NERA

V S.

MHC

Fara a ma considera "specialist in domeniu" sau "atoateștiutor", la rugamintea mai multor prieteni afectati direct si indirect de investitiile MHC Nera 1 si MHC Nera 2.1+2.2 , dar si din convingeri proprii am incercat sa analizez obiectiv "Studiile de evaluare a impactului asupra mediului" pentru cele doua obiective.

In continuare se regasesc exemplificarile grafice ortofotometrice si schematice , corecte ale celor trei obiective (N1, N2.1,N2.2) impreuna cu sistemul lor de captare si aductiune precum si siturile Natura 2000.

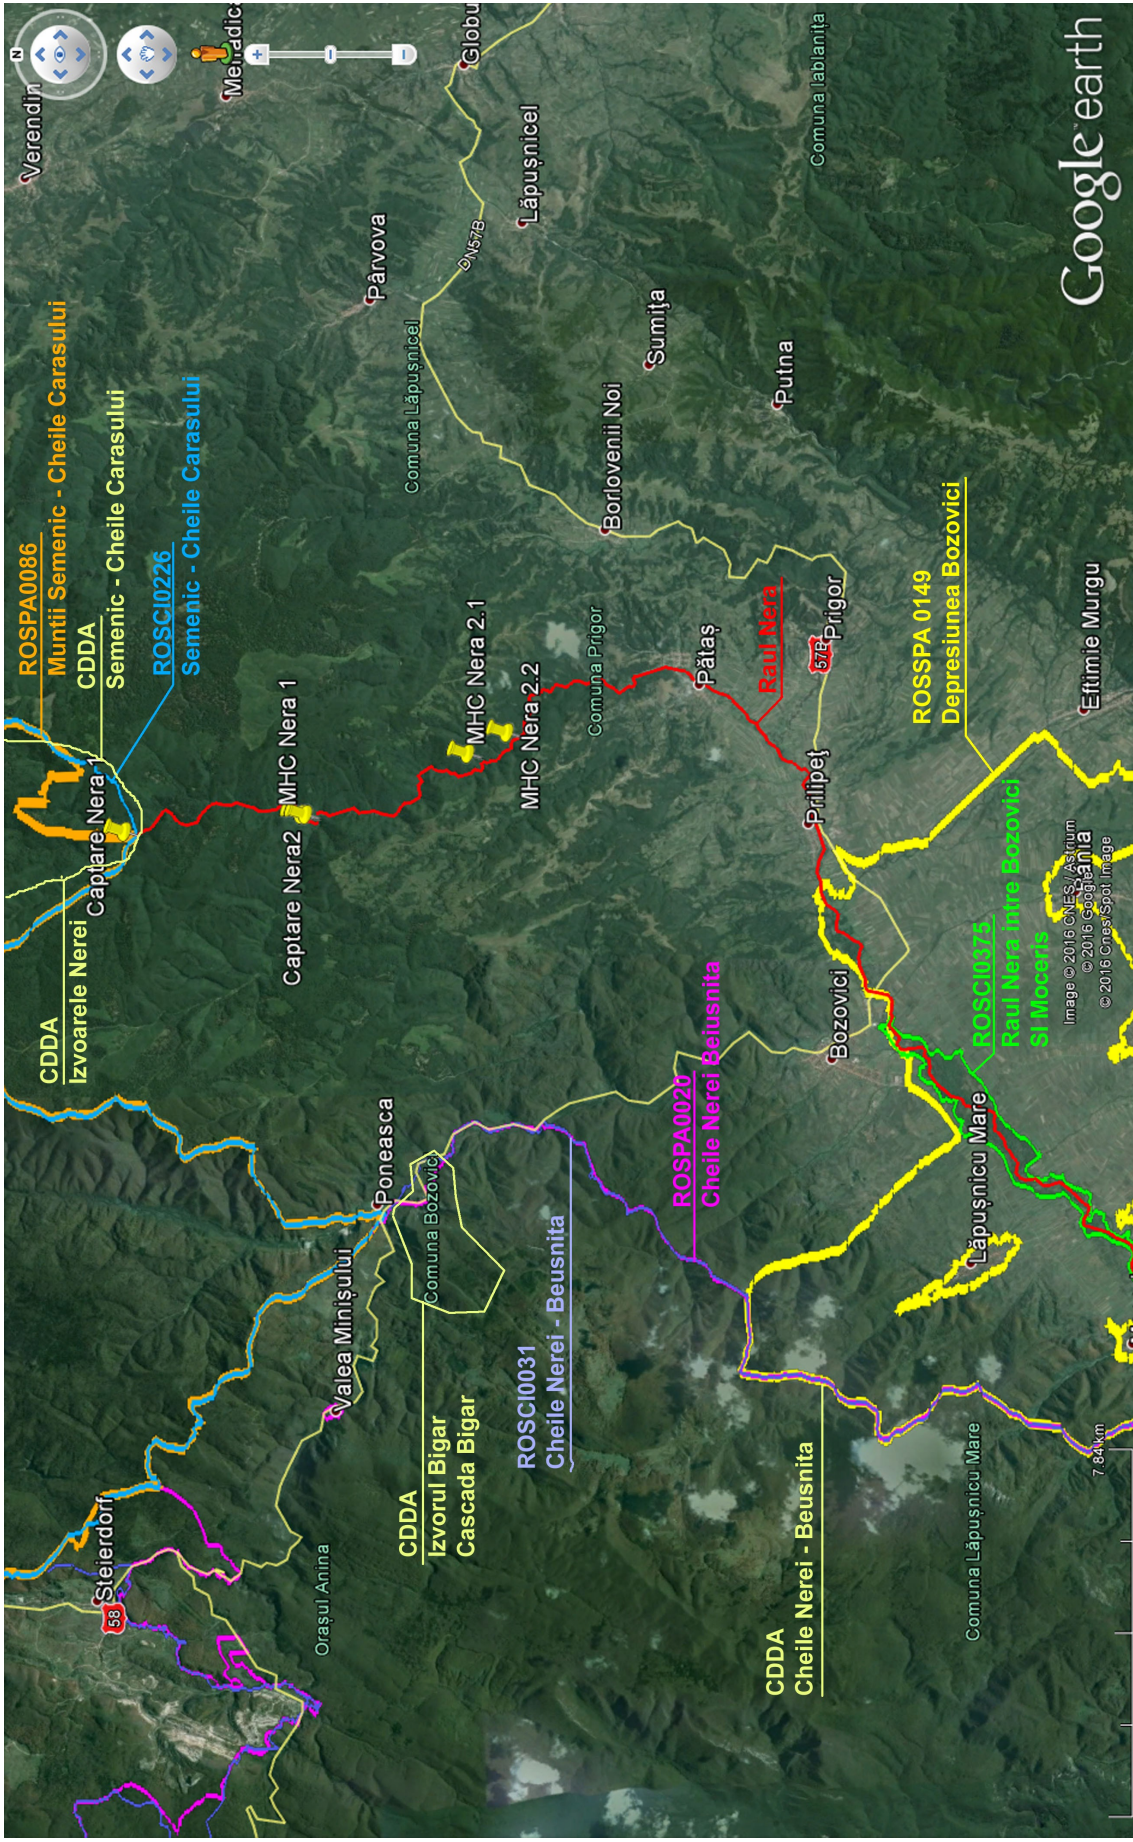
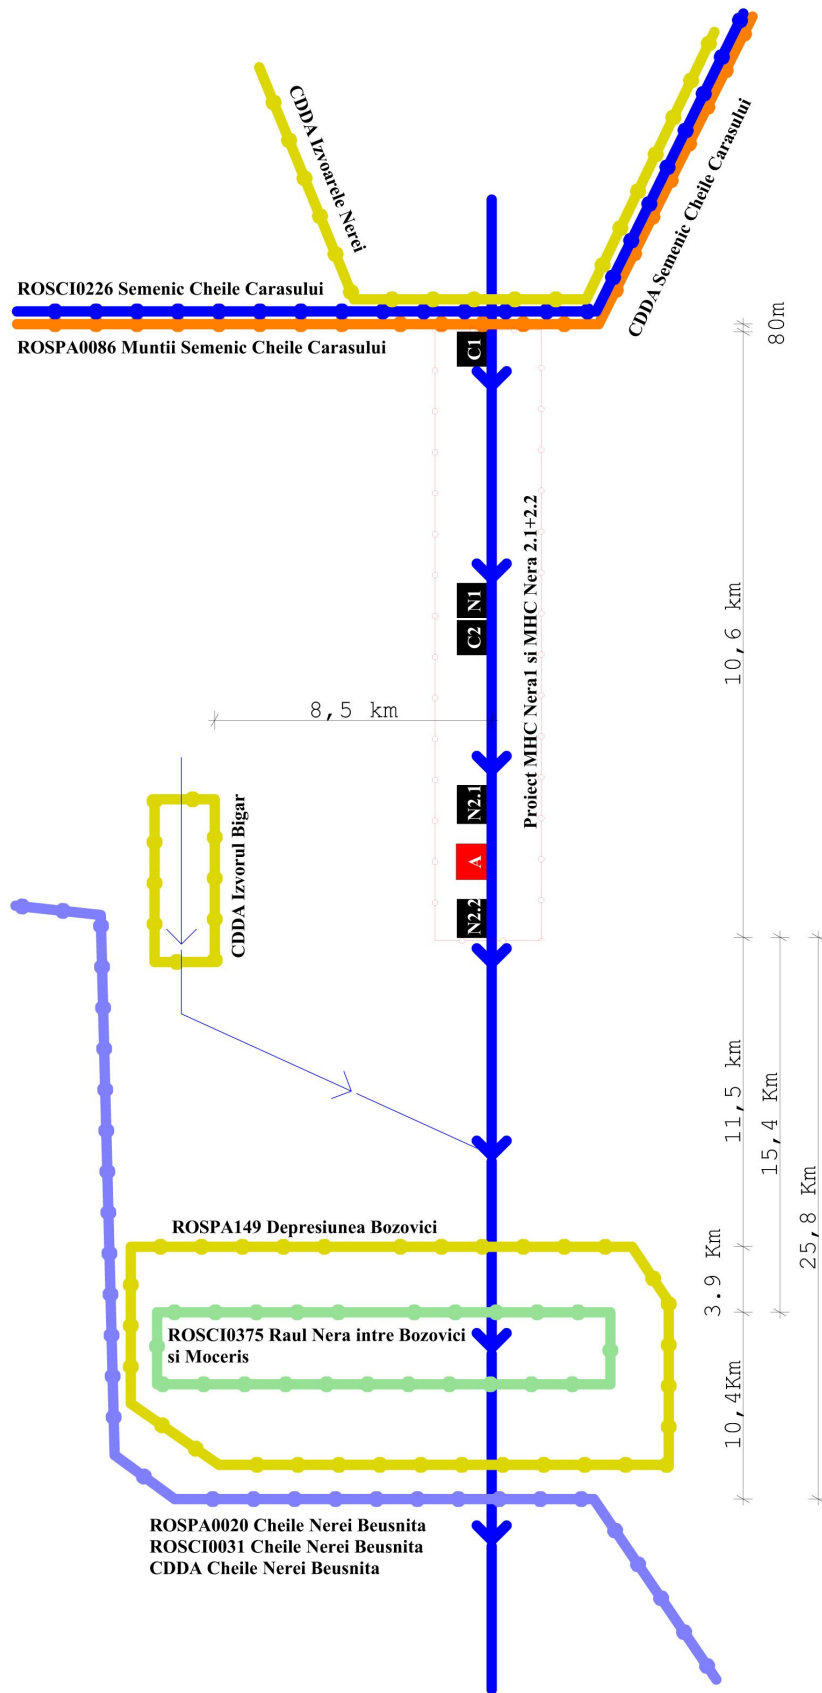
In primul rand nu pot fi pozitionate toate obiective la aceeasi distanta de 22km fata de **ROSCI0375 – Habitats Directive Sites - Râul Nera între Bozovici și Mocerș** pentru ca nu ocupa ambele acelasi loc in spatiu.

In al doilea rand , atat in S1 cat si in S2 distanta este gresita voit, pentru a ocolii litera legii ce aminteste de distanta de 20km.

1. Intre captarea C1 si **ROSCI0375** avem o distanta de 25,8 km
2. Intre MHC N1 si **ROSCI0375** avem o distanta de 21,1 km
3. Intre captarea C2 si **ROSCI0375** avem o distanta de 21,0 km
4. Intre MHC N2.1 si **ROSCI0375** avem o distanta de **16,4 km**
5. Intre MHC N2.2 si **ROSCI0375** avem o distanta de **15,4 km**

Acestea sunt distantele corecte, masurate de-a lungul cursului apei si rezulta ca N2.1 si N2.2 se afla pe aproximativ 80% respectiv 100% din lungimea lor sub distanta minima de 20km.

Mai trebuie amintit aici un aspect foarte important si anume ca in studiu a fost omis in totalitate sa se mentioneze aspectele legate de situl natura 2000: **ROSPA0149 – Bird Directives Sites – "Depresiunea Bozovici"** , aflat la randul sau in aval de cele doua obiective si amplasat la o distanta mai mica (masurata pe traseul raului) decat **ROSCI0375**.

1. Intre captarea C1 si **ROSPA0149** avem o distanta de 21,9 km
2. Intre MHC N1 si **ROSPA0149** avem o distanta de **17,2 km**
3. Intre captarea C2 si **ROSPA0149** avem o distanta de **17,1 km**
4. Intre MHC N2.1 si **ROSPA0149** avem o distanta de **12,5 km**
5. Intre MHC N2.2 si **ROSPA0149** avem o distanta de **11,5 km**

Acestea sunt distantele corecte, masurate de-a lungul cursului apei si rezulta ca N2.1 si N2.2 se afla in totalitate sub distanta minima de 20km iar N1 se afla pe aproximativ 80% din lungimea ei sub distanta minima de 20km.

In schema grafica prezentata mai jos se pot observa amplasamentele corecte fara omisiuni ale tuturor obiectivelor.

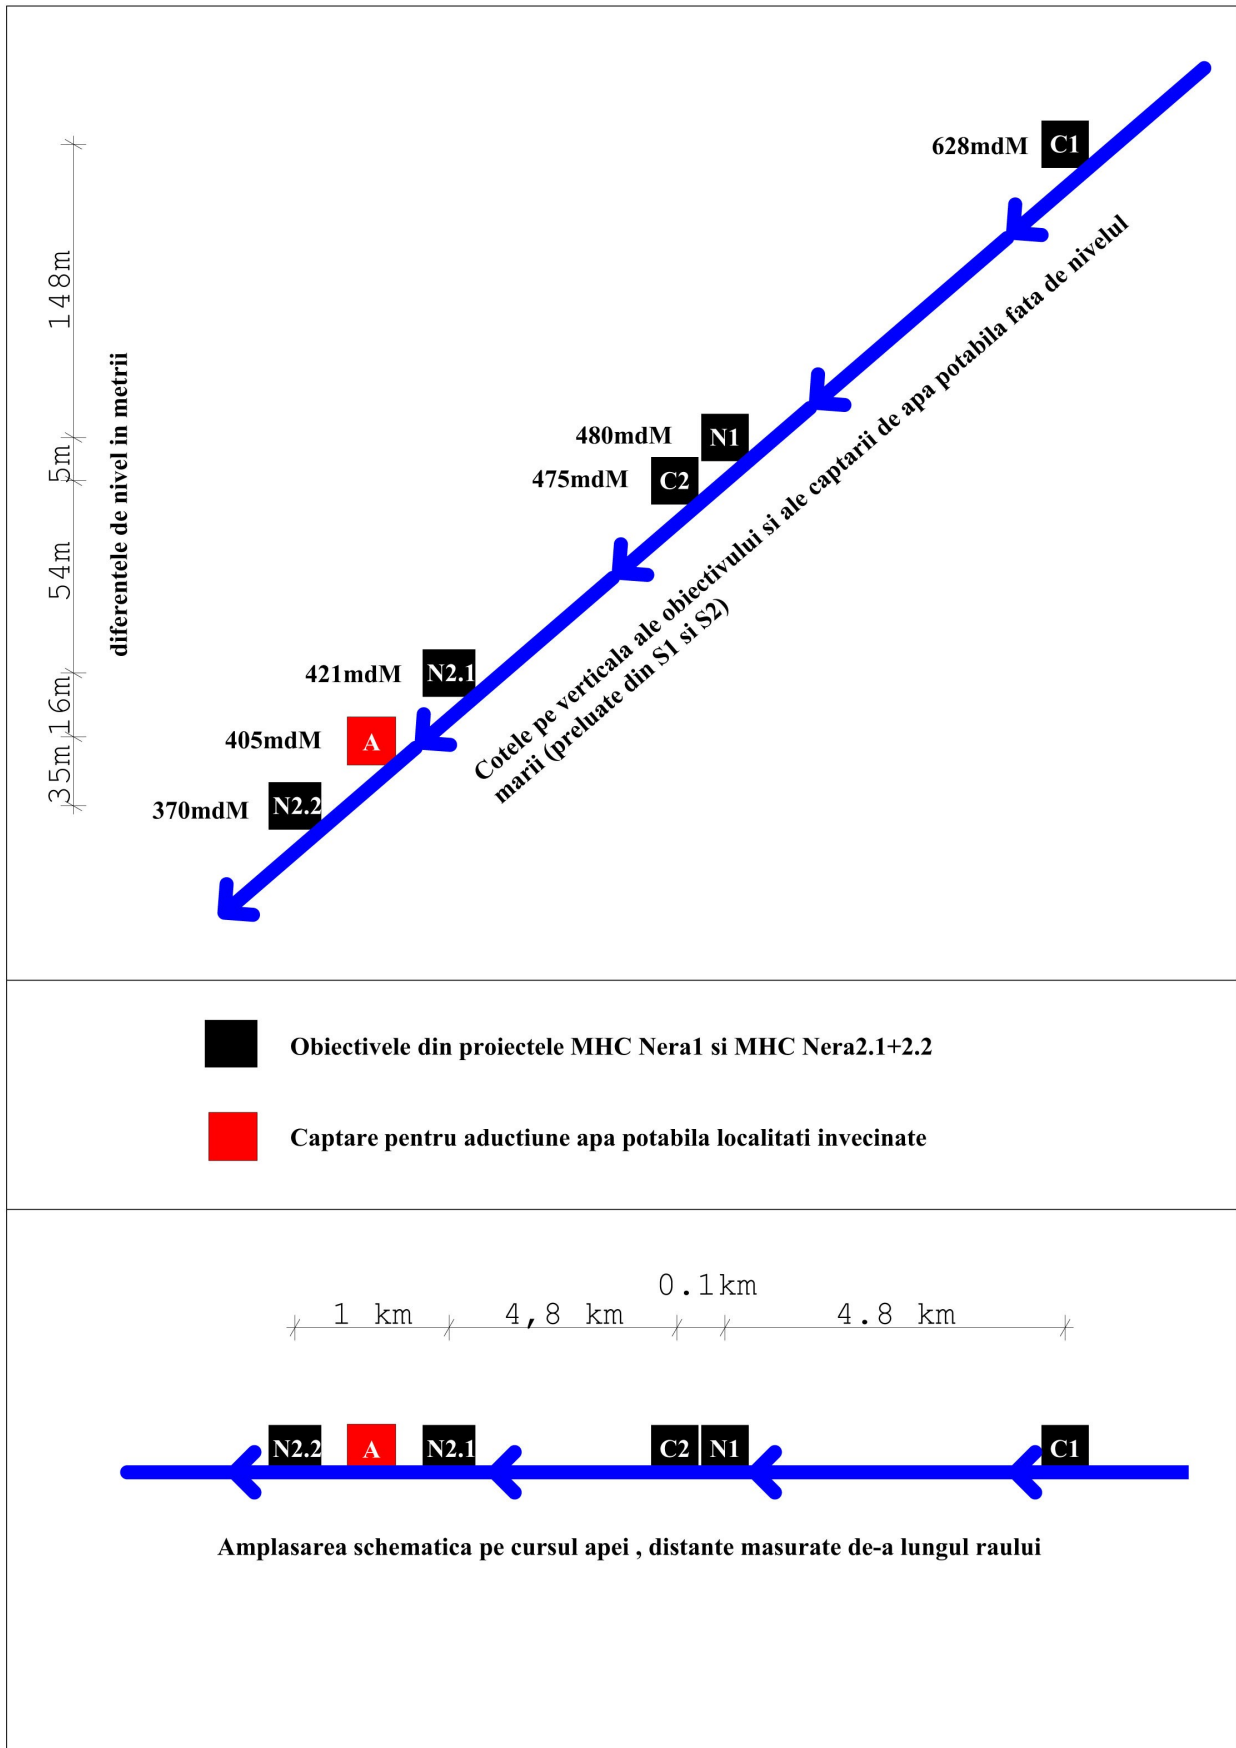
Urmeaza apoi specificarea de la pagina 16 unde aflam ca la cota 405mdm altitudine pe rau, se afla "instalat un prag de captare pentru alimentarea cu apă potabilă a comunităților locale din zonă." (captarea de apa A pentru localitati precum Patas si Borlovenii Vechi)si se afirma in continuare ca: "Față de proiectul MHC Nera 2.1+2.2, stația de captare a apei se situează în aval."

Afirmatie eronata deoarece din afirmatiile de la pagina 3 aflam ca MHC Nera 2.2 este la cota 370mdm , inferioara cotei de captare A aflata la 405mdm.

Cu alte cuvinte in debitul de servitute nu se tine cont de apa necesara pentru alimentarea localitatilor mai sus mentionate, afirmand eronat ca nu exista utilizatori in aval.

debit salubru: debitul minim necesar într- o sectiune pe un curs de apa, pentru asigurarea conditiilor naturale de viata ale ecosistemelor acvatice existente;

debit de servitute: debitul minim necesar a fi lasat permanent într- o sectiune pe un curs de apa, în aval de o lucrare de barare, format din debitul salubru si debitul minim necesar utilizatorilor de apa din aval;
